リコール届出一覧表

リコール届出日：平成21年10月7日

リコール届出番号	外-1614	リコール開始日	平成21年10月8日	
届出者の氏名又は名称	フォルクスワーゲン グループ ジャパン株式会社 代表取締役 ゲラシモス・ドリザス	製作国：ドイツ連邦共和国 製作者名：フォルクスワーゲン株式会社 問い合わせ先：フォルクスワーゲン カスタマー センター (フリーフォン) 0120-993-199 (アドレス) http://www.volkswagen.co.jp/		
不具合の部位 (部品名)	車体 (リヤフェンダーフラップ)			
基準不適合状態にあると認める構造、装置又は性能の状況及びその原因	リヤフェンダーフラップの形状が不適切なため、車両の組み付け公差によりタイヤが当該フェンダーフラップより外側に突出し、道路運送車両法の保安基準に適合しないおそれがある。			
改善措置の内容	全車両、左右リヤフェンダーフラップを対策品と交換する。			
不 具 合 件 数	8件	事故の有無	なし	
発 見 の 動 機	市場からの報告による。			
自動車使用者及び自動車分解整備事業者に周知させるための措置	<ul style="list-style-type: none"> ・使用者：ダイレクトメールで通知する。 ・自動車分解整備事業者：日整連発行の機関誌に掲載する。 ・対策実施済車には、運転者席側ドア開口部のドアロックストライカー付近に外-1614ステッカーを貼付する。

改善箇所説明図

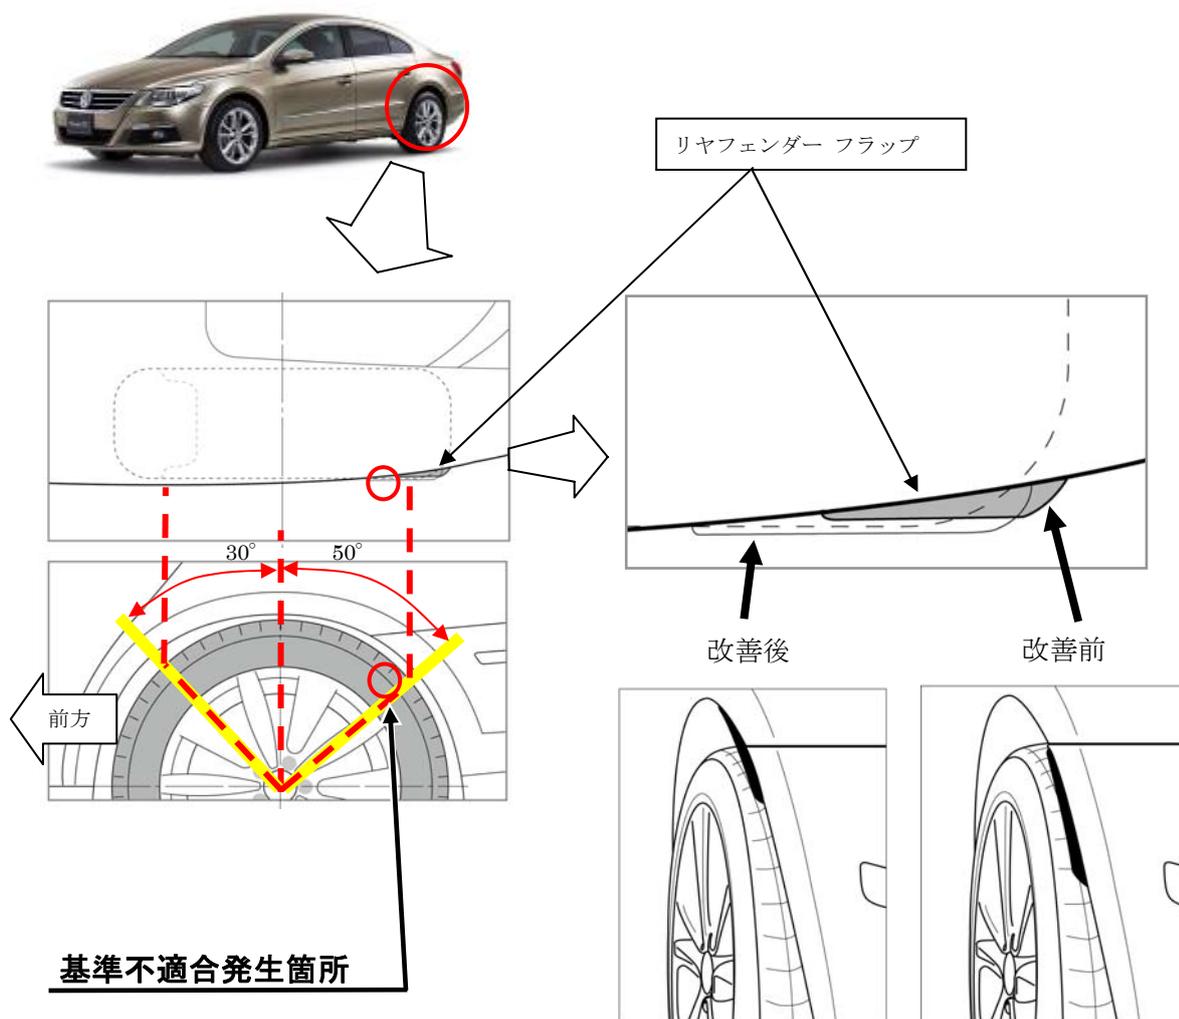
リヤフェンダーフラップの形状が不適切なため、車両の組み付け公差によりタイヤが当該フェンダーフラップより外側に突出し、道路運送車両法の保安基準に適合しないおそれがある。

全車両、左右リヤフェンダーフラップを対策品と交換する。
